**Всемирный форум для согласования
правил в области транспортных средств**

Рабочая группа по пассивной безопасности

Общие поправки к правилам № 14 и 16

Предложение по дополнению 7 к поправкам серии 06 к Правилам № 14 и по дополнению 7 к поправкам серии 06 к Правилам № 16

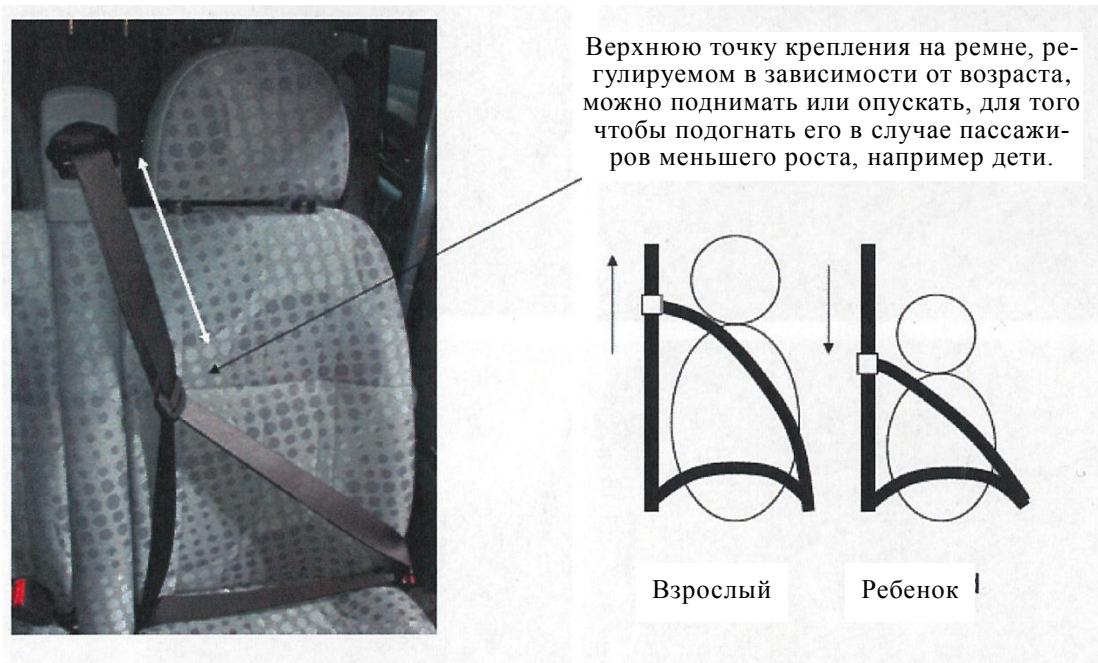
1. Если ненужные варианты требуется зачеркнуть, то в свидетельстве об официальном утверждении в соответствии с Правилами № 16 ООН можно указывать только одну систему «регулировки по высоте», а именно систему «регулировки по высоте верхнего обхвата ремня».

2. Такая ситуация является причиной путаницы: система ремней/удерживающая система, в которой используется **гибкое устройство регулировки по высоте на уровне плеча** (иногда называется **ремнем, регулируемым в зависимости от возраста**, см. пояснительный рисунок на следующей странице), не предусматривает вариант регулировки верхнего обхвата ремня и поэтому не может указываться на карточке сообщения.

3. Как следствие этого, органы (ответственные за официальное утверждение установки ремня на транспортном средстве (карточка сообщения 1А)) не всегда применяют Правила № 16 (приложение 1В) в отношении удерживающей системы, включающей систему ремня с гибким устройством регулировки по высоте на уровне плеча! Следует иметь в виду, что в случае этого типа системы ремней эффективная верхняя точка крепления может быть ниже предельного значения 450 мм над точкой «R» только в случае установки на транспортных средствах категорий М₂ и М₃ (в настоящее время этот момент отражен только в Правилах № 14 ООН, поскольку акцент делается лишь на регулировке верхнего обхвата ремня)!
